**AVIS RELATIF À LA PROTECTION
CONTRE LES EVENTUELS EFFETS NOCIFS ET NUISANCES
PROVOQUÉS PAR LES RAYONNEMENTS NON IONISANTS
GÉNÉRÉS PAR DES ANTENNES ÉMETTRICES STATIONNAIRES**

Commune : VIRTON - Exploitant : TELENET GROUP

Référence exploitant : LX6067P

Rapport n° 117 / 2026

Figure 1 : Vue en plan des lieux de séjour et des points de contrôle

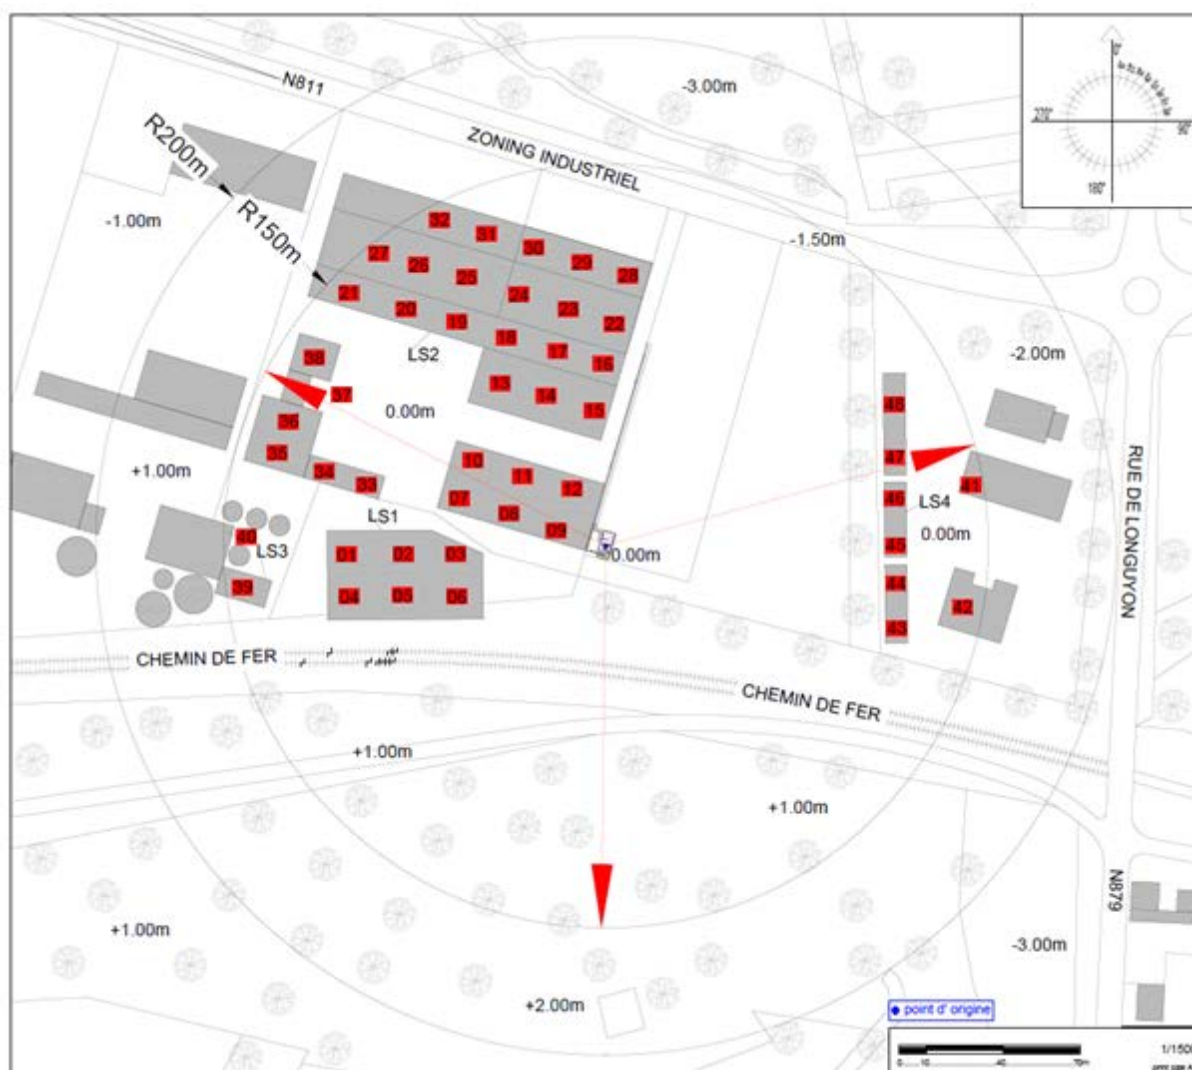
Les fréquences d'émission, la puissance rayonnée par chacune des antennes et leur gain permettent de déterminer le rayon de la zone à analyser. Tout dépassement de la limite par installation est exclu en dehors de cette zone. Le tableau 2 reprend les 35 LS² pour lesquels l'indice d'exposition est le plus élevé. Les différentes colonnes indiquent :

- le numéro du point de contrôle repris sur un des plans de la figure 1;
- le numéro du LS dans lequel se trouve le point de contrôle de la 1^{ère} colonne ;
- l'atténuation d'obstacle prise en compte pour le calcul de l'indice d'exposition dans le LS ;
- le résultat du calcul de l'indice d'exposition.

En ce qui concerne les antennes de l'installation mentionnées dans le tableau 1, la distance maximale à laquelle la limite pourrait être atteinte, à l'extérieur, est égale à 91,5 m. S'il n'y a pas de LS à une distance inférieure, les antennes respectent forcément la limite d'immission.

Dans le cas des LS situés à l'intérieur des bâtiments, une atténuation d'obstacle est prise en compte et il en résulte que la distance maximale à laquelle la limite pourrait être atteinte se réduit à 65,1 m.

Figure 2 : Vue en plan des installations d’antennes dans un rayon de 300 mètres autour de l’installation faisant l’objet de la demande d’avis

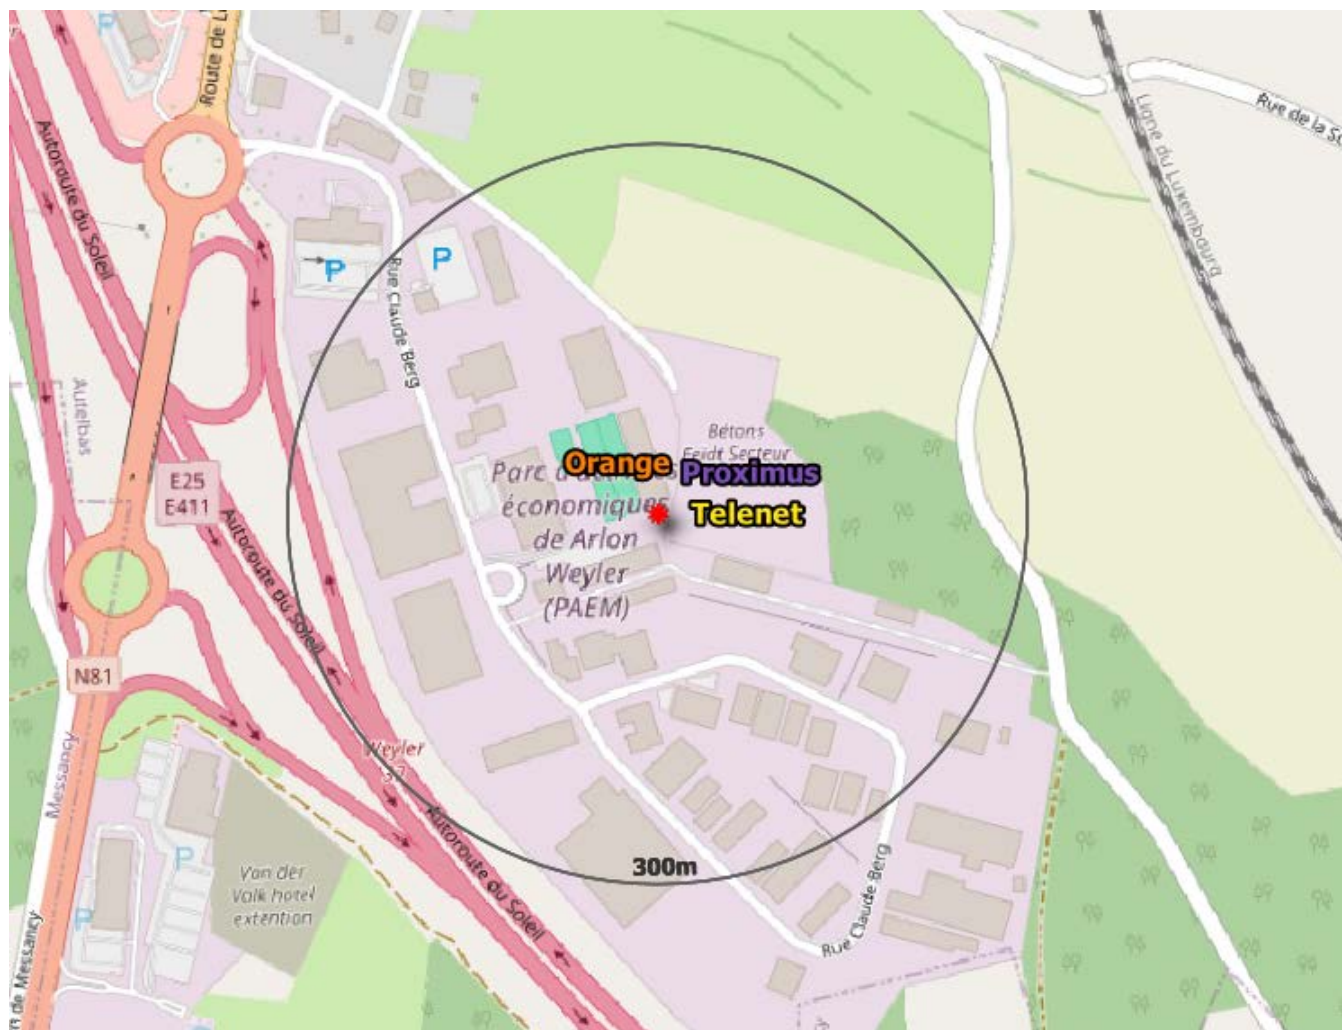
Le plan en projection verticale de la figure 2 indique la localisation des installations d'antennes émettrices stationnaires visées par le décret et situées dans un rayon de 300 mètres autour de l'installation référencée dans le paragraphe 2 et localisée au centre du cercle. Les données de localisation de ces antennes et les avis correspondant sont accessibles via le cadastre en ligne des antennes émettrices stationnaires⁸. Les installations prises en compte dans l'évaluation du respect de la limite cumulative sont les installations d'antennes émettrices déclarées en service par l'exploitant à la date du présent avis, à l'exception de l'installation référencée dans le paragraphe 2 et éventuellement d'autres installations ayant fait l'objet d'une demande d'avis à la même date et qui sont situées à l'intérieur de la zone de 300 mètres de rayon.

- il y a au plus 4 installations d'antennes émettrices stationnaires présentes dans la zone d'évaluation de 300 mètres de rayon représentée dans la figure 2, y inclus l'installation référencée dans le paragraphe 2 : la limite cumulative définie à l'article 4, §2 du décret est nécessairement respectée dans les lieux de séjour à l'intérieur de la zone d'évaluation de 300 mètres de rayon ;

Compte tenu des considérations ci-dessus, il apparaît que l'intensité du rayonnement électromagnétique généré, dans les lieux de séjour situés dans un rayon de 300 mètres autour de l'installation référencée dans le paragraphe 2, par l'ensemble des antennes émettrices stationnaires de l'ensemble des exploitants du même site d'antennes émettrices stationnaires respecte la limite fixée à l'article 4, § 2 du décret.
